<3 水害は防げる>

3-3 鬼怒川水害の裁判で分かったその他の問題

3-3-2 治水経済調査マニュアル(案)は大問題。費用対効果をバブルのごとく膨らませるだけ。(3)

(4) スライドダウンはやはり異常。

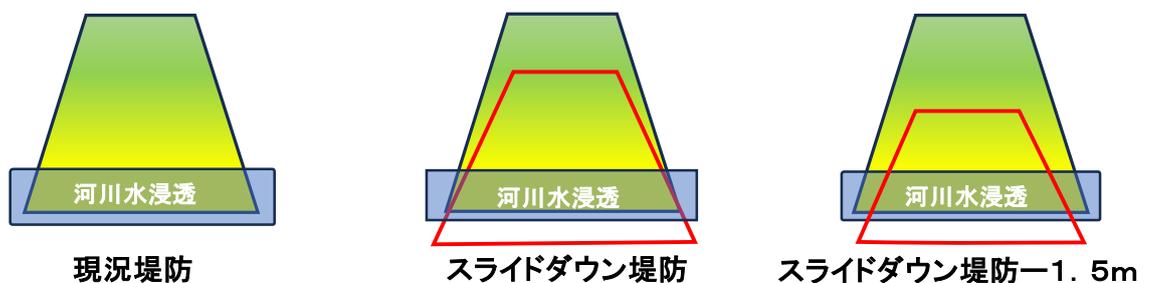
少し考えれば誰でも『堤防の幅』で浸透の影響は判断できません。堤体内が『砂地』であつたり『粘土質』であつたり把握が困難出来ない土質と浸透との関連はありません。下図を見てください。

① 幅の狭い粘土質の堤防、② 幅の広い砂地の堤防、どちらが浸透に強いかわかりますか？砂地の状況が不明な、③ 幅の狭い砂地の堤防、④ 幅の狭い砂地の堤防、浸透に強いのは？どちらも堤体内の材質が不明なので、幅が広い狭いで、浸透に強いかわかりません。

唯一、堤体内が完全に同じ材質(砂地)なら、②と④では、幅の広い②が浸透に耐えると言えます。

最初から、堤体内の土質材質は把握できない。から始まった話なので、幅で浸透を判断することは出来ない。よって出来ない判断『浸透に対する安全性を堤体幅で評価する』と決めたことが間違い。

材質の分からない堤防を、幅で浸透の影響を判断することは出来ません。
